# CONTRODEDUZIONI PARERE INTERMEDIO C.T.S.

REALIZZAZIONE DI UN IMPIANTO AGROFOTOVOLTAICO DENOMINATO "SAN GIUSEPPE", DI POTENZA DI GENERAZIONE PARI A 103,17440 MWp, POSIZIONATO A TERRA, SITO NEL COMUNE DI RAMACCA (CT) E CASTEL DI JUDICA (CT).

## BAS ITALY QUATTORDICESIMA S.R.L.

**Figura 49:** Carta Habitat secondo Rete Natura 2000 rispetto all'area di intervento (porzione nord)

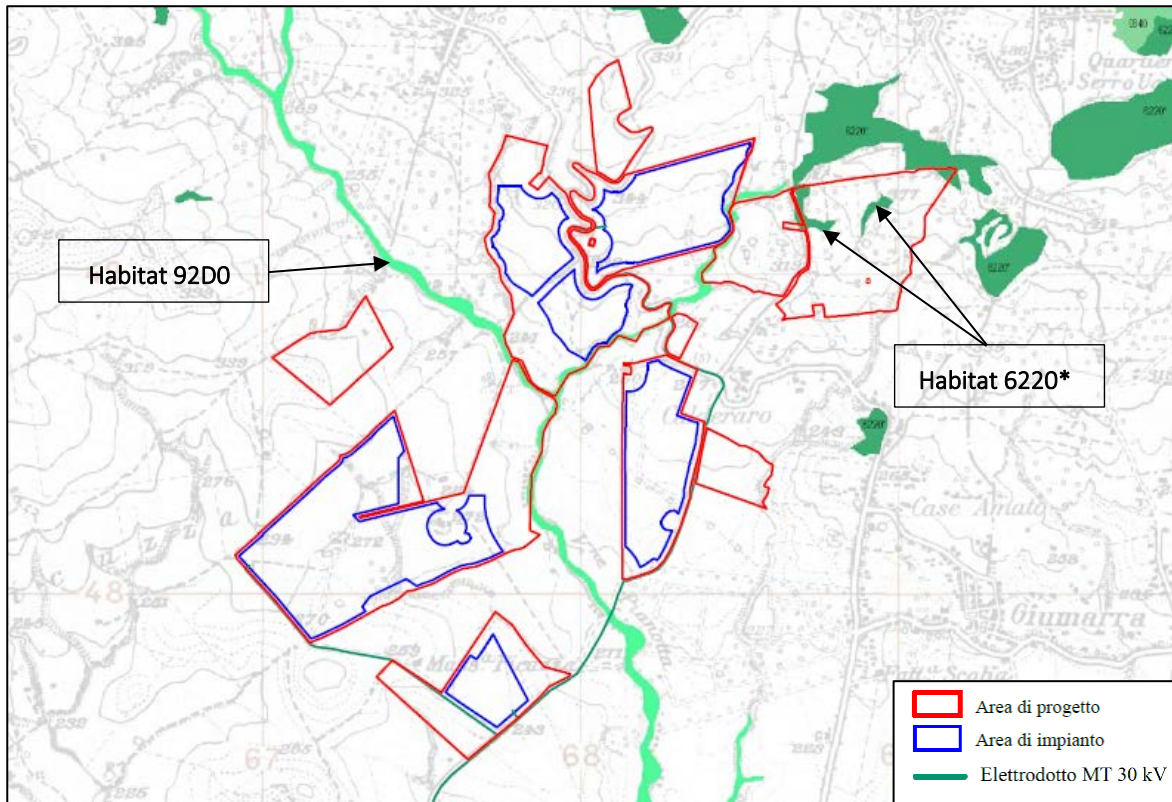
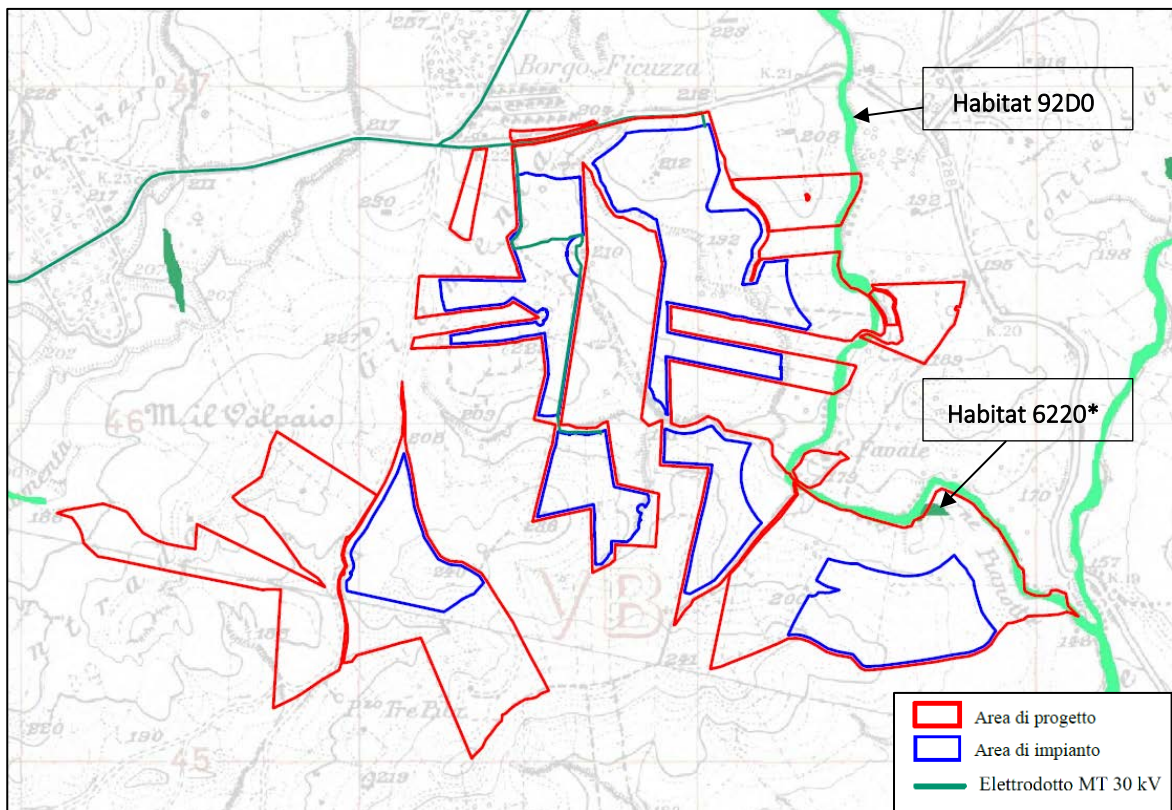
*"Occorre valutare la presenza di aree interessate da vegetazione naturale in evoluzione, rinvenibile in gran parte delle aree escluse nel recente passato dall'uso agricolo e dove la scarsità del suolo, oltre a rendere difficoltosa la realizzazione dell'impianto, andrebbe a danneggiare la naturale evoluzione degli habitat di elevato interesse floristico vegetazionale e faunistico".*

- Habitat 6220\* e 92D0: in corrispondenza del Vallone Pianotta e dei suoi affluenti è presente l'habitat 92D0 - *Gallerie e forteti ripari meridionali (Nerio-Tamaricetea e Securinegion tinctoriae)*, come da cartografia rinvenibile sul SITR. Le porzioni interessate da questo habitat saranno escluse dall'installazione dei pannelli. In alcuni dei lotti di progetto è presente anche l'*habitat 6220\* - Percorsi substeppici di graminacee e piante annue dei Thero-Brachypodietea*. Tale habitat risulta prioritario ed è caratterizzato spesso da associazioni vegetali, principalmente di tipo erbaceo, rinvenibili nelle zone ruderali e non interessate dal passaggio dei mezzi agricoli. Anche tale zona sarà mantenuta ed esclusa dall'installazione delle strutture.

**Figura 51:** Individuazione dell'area oggetto di studio (fonte Google Earth).

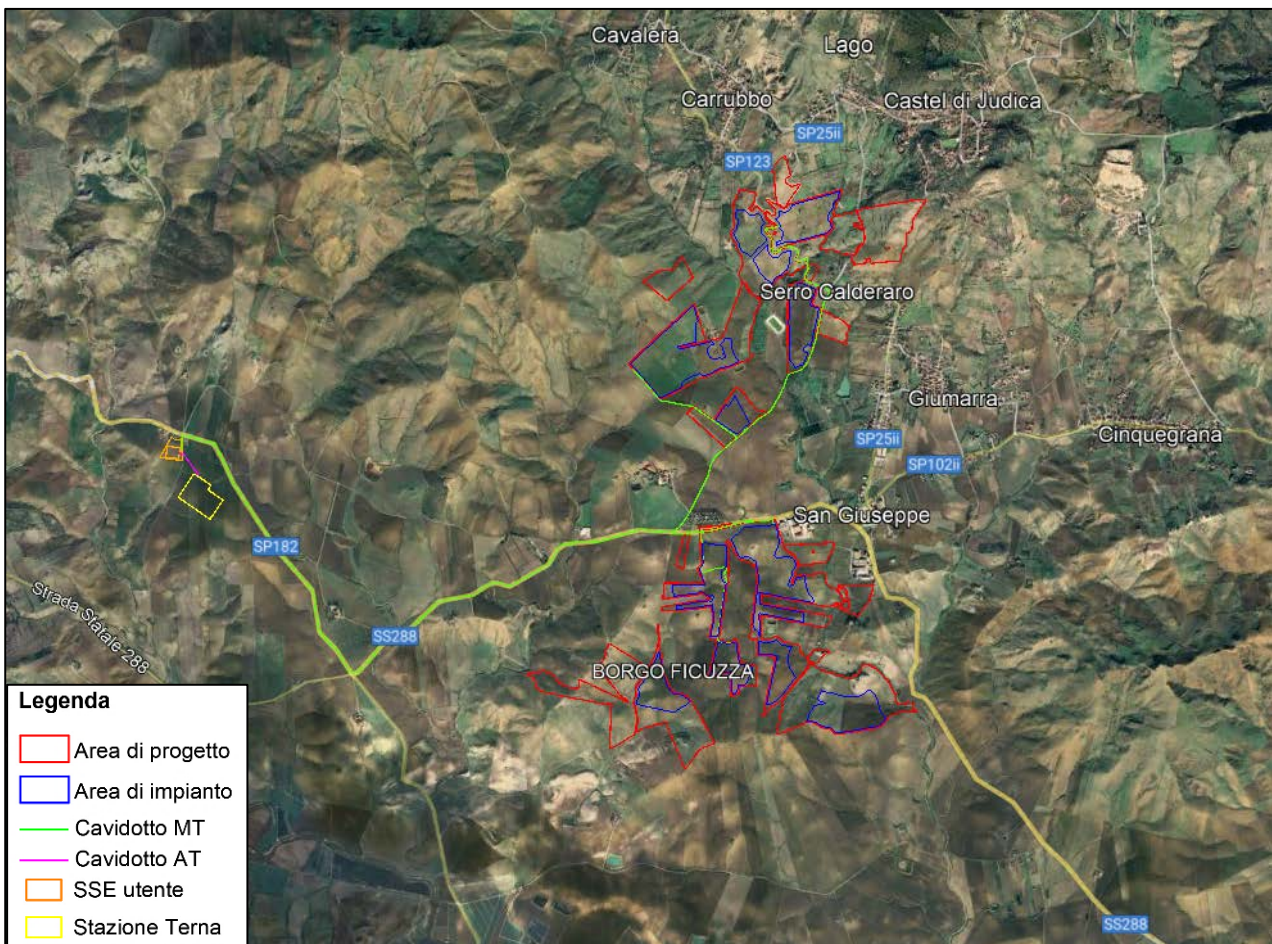
*"Dovrà essere valutata la fattibilità di effettuare il collegamento in cavidotto interrato anche per il collegamento con allaccio alla stazione elettrica di smistamento della RTN a 220 kV".*

La connessione dell'impianto alla RTN sarà realizzata totalmente in cavo interrato e sarà costituita da un elettrodotto interrato in MT (30 kV) che in uscita dal campo, attraversando i comuni di Castel di Iudica (CT) e Ramacca (CT) per una lunghezza di circa 12,43 km, arriverà alla stazione di trasformazione 30/150 kV ubicata nel foglio 76 part.ile 156-157 del Comune di Ramacca; da qui partirà l'elettrodotto interrato in AT (150 kV) che, attraversando il comune di Ramacca per una lunghezza di circa 0,23 km, arriverà alla futura stazione RTN 380/150 kV ubicata nel foglio 76 part.ile 47-48-49-84-91-104-122-148-149-152 del comune di Ramacca.

**Figura 52:** Stralcio aree percorse dal fuoco per gli anni dal 2007 al 2022\_ (Fonte: Sistema Informativo Forestale)

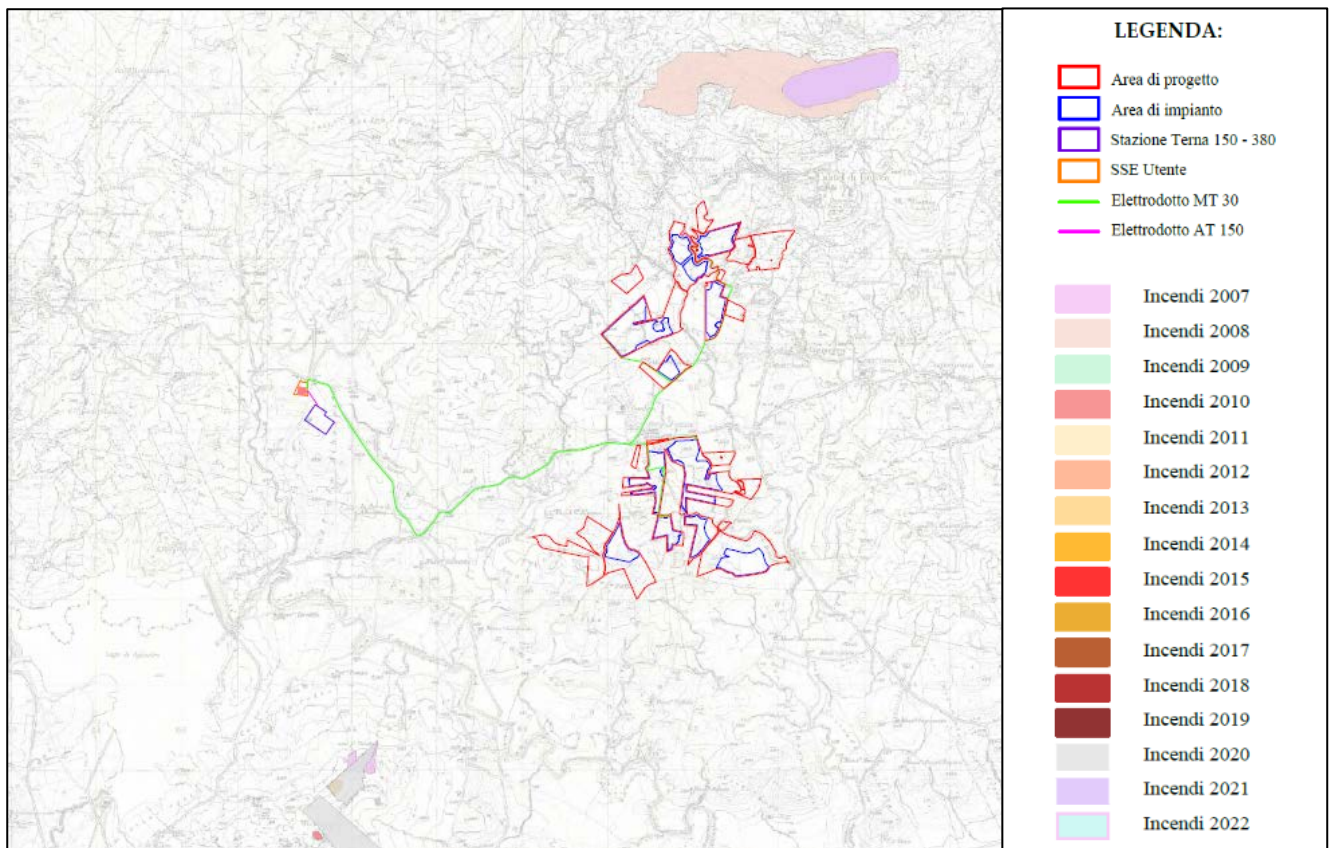
*"Occorre attestare che nell'area oggetto dell'intervento non vi siano colture di pregio e non sussistano i divieti previsti dall'art. 10 della L. 353/2000, dalla L.R. 16/1996 e ss.mm. e ii. e dall'art. 58 della L.R. del 04/2003".*

Dalle carte tematiche del Sistema Informativo Forestale (SIF) della Regione Sicilia è emerso che nessuna area percorsa dal fuoco dal 2007 al 2022 interferisce con le aree di progetto, nè con il cavidotto.
